Avis de l'autorité administrative  
compétente en matière d'environnement

Nos réf. : SCTE/DEE - EV - N° 259

Intitulé du dossier : **Demande d'autorisation d'exploiter le parc éolien des Mignaudières**

Lieu de réalisation : **communes de Brion et La Ferrière-Airoux**

Extrait de l'étude d'impact (p.30)

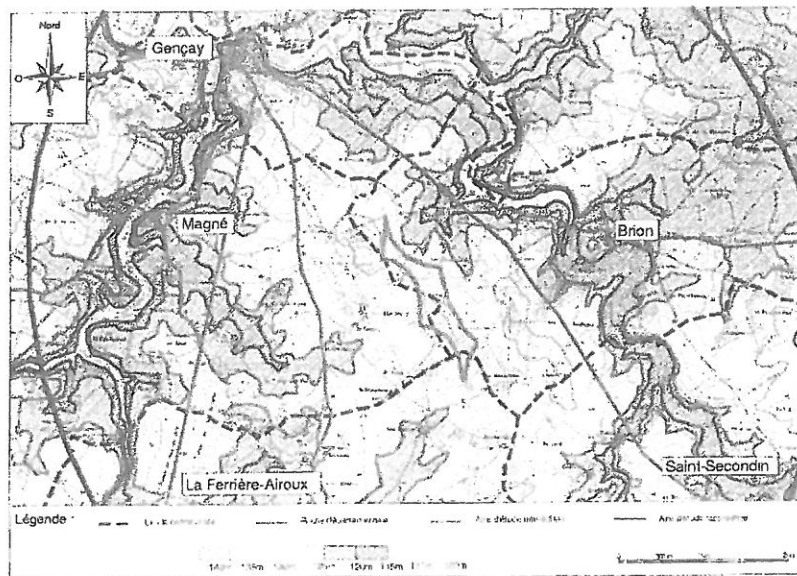
En page 30, la carte de la topographie locale n'inclut pas le horst de Champagné-Saint-Hilaire, ni la vallée du Clain, pourtant annoncés en page 29 comme constituant les limites sud-ouest du plateau sur lequel le projet est envisagé. Une carte d'échelle plus pertinente est cependant proposée en page 18 de l'annexe paysagère et aurait pu être proposée dans le corps de l'étude d'impact.
